# Notitie reactie verzoek aanvullingen Vergunning Omgevingswet flora- en fauna- activiteiten

Plangebied: Leesten-Schouwbroek,  
Zutphen

Datum: 18-12-2025

Ons kenmerk: NER20250040RAV\_soorten\_v01

*Figuur 1: Suboptimaal leefgebied kerkuil..*

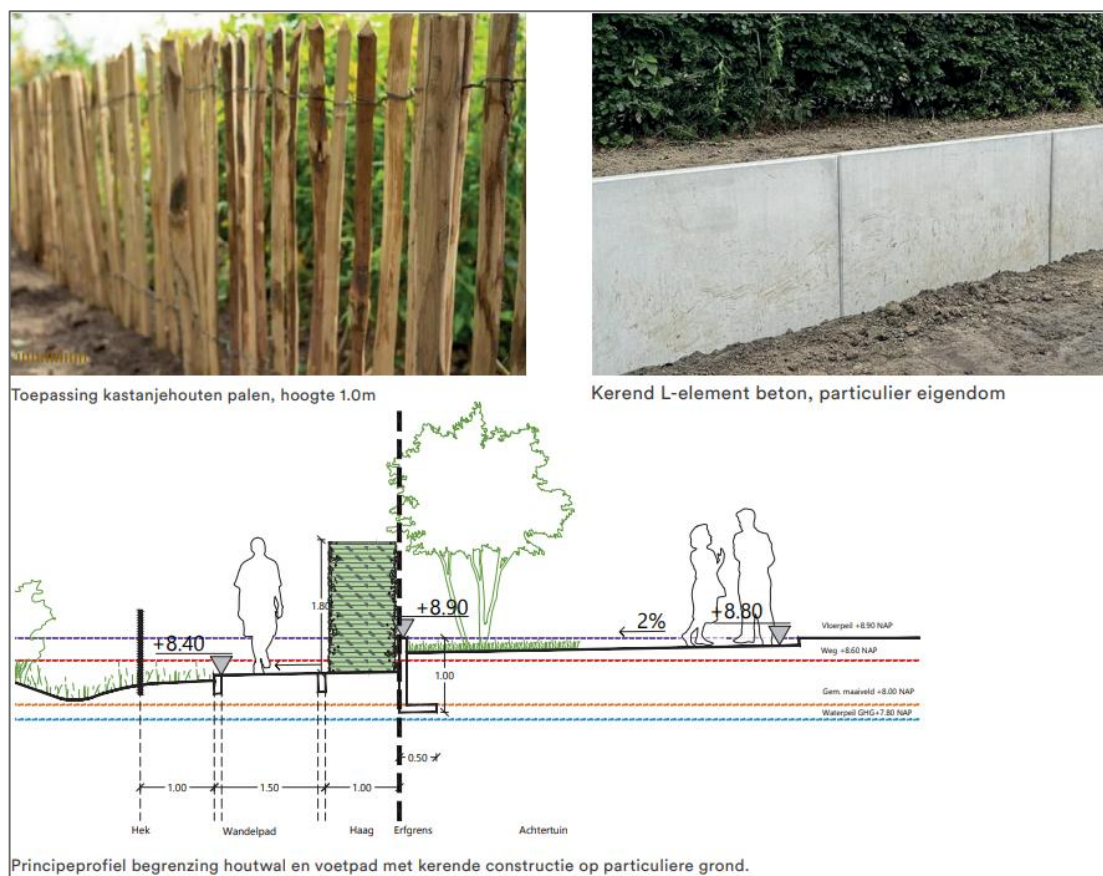
**Vraag 6.** *Ik ontvang graag een kaart waarop is aangegeven hoeveel foerageergebied binnen het territorium behouden blijft (opgedeeld naar optimaal en suboptimaal foerageergebied).*

Er is op basis van het antwoord op Vraag 5 geen optimaal foerageergebied aanwezig in het plangebied. De houtwal aan de westzijde blijft als suboptimaal leefgebied behouden. Zie Figuur 1 voor het nieuwe suboptimale leefgebied.

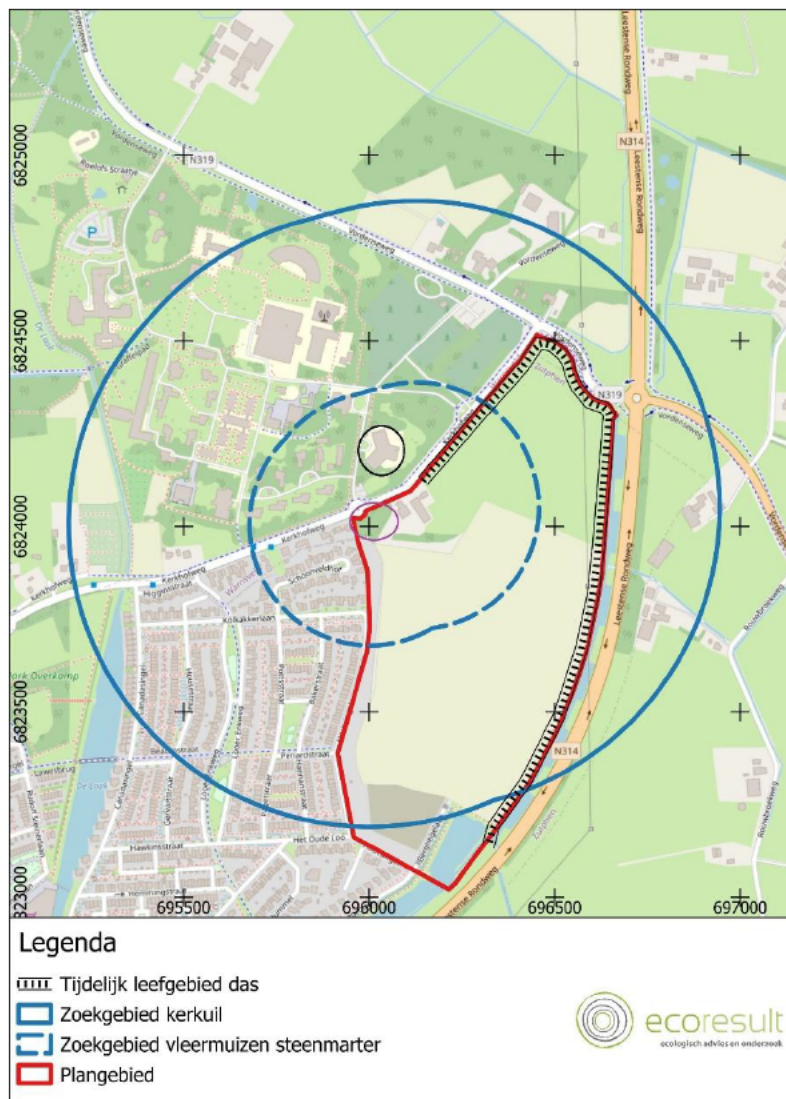
### **Vraag 10. Welk type tijdelijke kasten is geplaatst?**

Er zijn 8 tijdelijke vleermuiskasten geplaatst, 4 voor gewone dwergvleermuis en 4 voor gewone grootoorvleermuis. Er is gebruik gemaakt van het volgende type kasten:

- Voor gewone dwergvleermuis: 4 stuks ANS-1 Batbox<sup>2</sup>.
- Voor gewone grootoorvleermuis: 4 stuks Schwegler 1FD<sup>3</sup>.

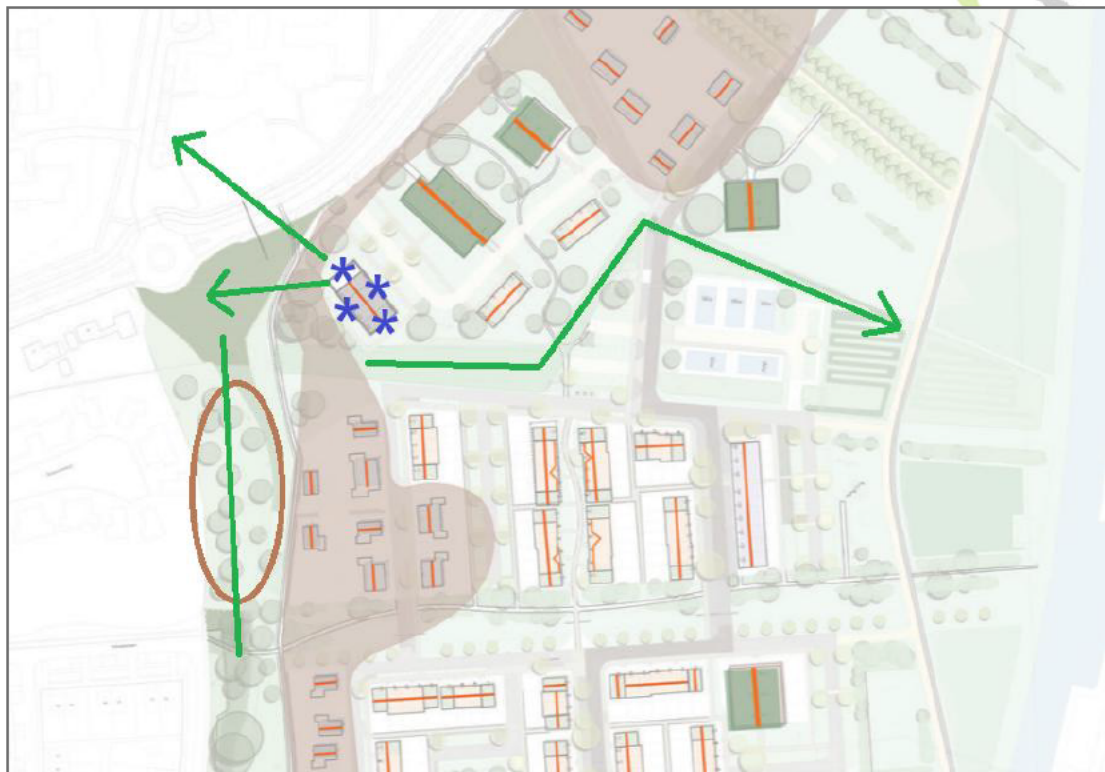
*Voor de zomerverblijfplaats van de gewone grootoorvleermuis zijn inbouwkasten niet voldoende. Als alternatief kan gedacht worden aan het toegankelijk houden van de spouw door in de nok van minimaal 4 woningen een toegankelijke spouw van minimaal 7 centimeter breed te realiseren. Er dient een groene en donkere aanvliegroute te zijn tussen foerageergebied en invliegstenen.*

**Vraag 12.** *Ik ontvang graag een ander compensatieplan voor gewone grootoorvleermuis.*

De permanente voorzieningen voor gewone grootoorvleermuis worden gerealiseerd in de bebouwing op het Voorerf, in deelgebied Boerenerf. Dit is ook de globale locatie waar de oorspronkelijke verblijfplaats zich bevindt (en binnen 200 meter afstand), grenzend aan het Uilenbos (foerageergebied) en op circa 100 meter afstand van de te realiseren winterverblijfplaats voor gewone grootoorvleermuis (en grote vos).

In de bebouwing worden op vier plekken onder de dakrand toegangen tot de luchtspouw gerealiseerd met behulp van entreestenen<sup>4</sup>. Achter de entreesteen is een spouwmuur beschikbaar met een diepte van 2-3 centimeter. Via de spouw is het dakbeschot bereikbaar, zodat er voor de gewone grootoorvleermuis meerdere microklimaten worden aangeboden en zodat dieren zich binnen de verblijfplaats kunnen verplaatsen. De toegangen tot de verblijfplaatsen worden niet verlicht en de gevels rondom de toegangen zijn ruw (ruw hout of ruw kunststof, baksteen of grof stenig materiaal). Dit is verwerkt in het Activiteitenplan (ER20250040APv03).

Figuur 8: Projecties van de situatie. Bron: Gemeente Zutphen.

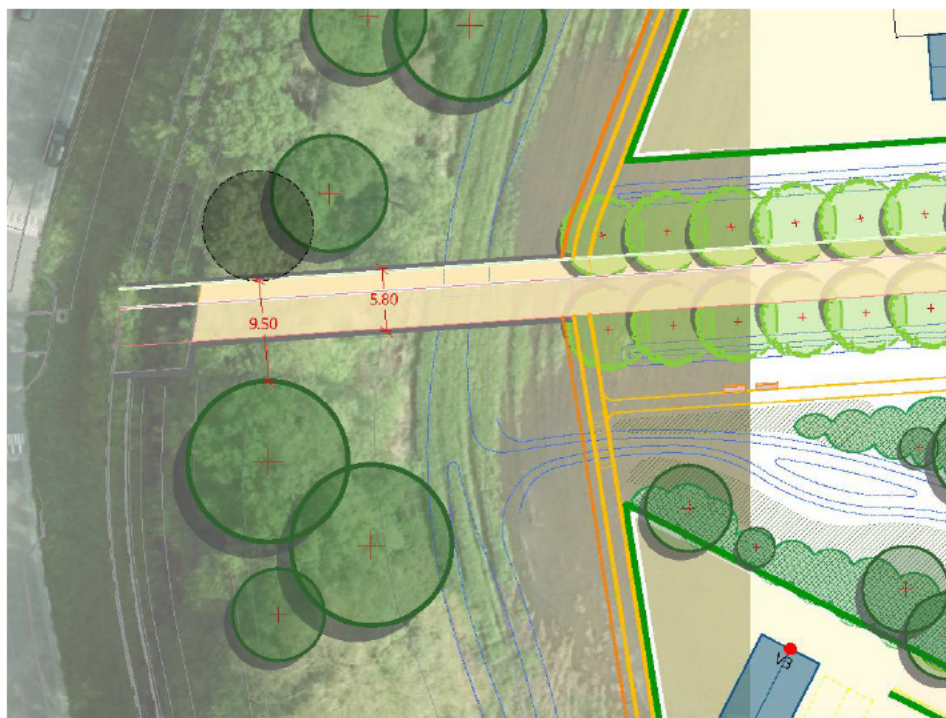
**Vraag 14.** *Ik ontvang graag een kaart waarop de openingen in de vliegroute(s)/kronendak zijn aangegeven (inclusief maatvoering).*

De openingen in het kronendek binnen de houtsingels, tussen de houtsingel en het Uilenbos zal niet groter zijn dan 10 meter. Er vinden geen wijzigingen plaats in de openingen in het kroondek tussen het Uilenbos ten zuiden van de Kerkhofweg en het kroondek van de bomen ten noorden van de Kerkhofweg. Zie voor een kaart met groenstructuren Figuur 7.

Op enkele locaties is een indicatieve projectie gemaakt op basis van de luchtfoto. Zie voor de projecties Figuur 8, Figuur 9 en Figuur 10. Uitgangspunt voor de wandelbrug is de inpassing met zoveel mogelijk behoud van de bestaande houtopstanden. Overige onderbrekingen zijn al aanwezig in de bestaande situatie
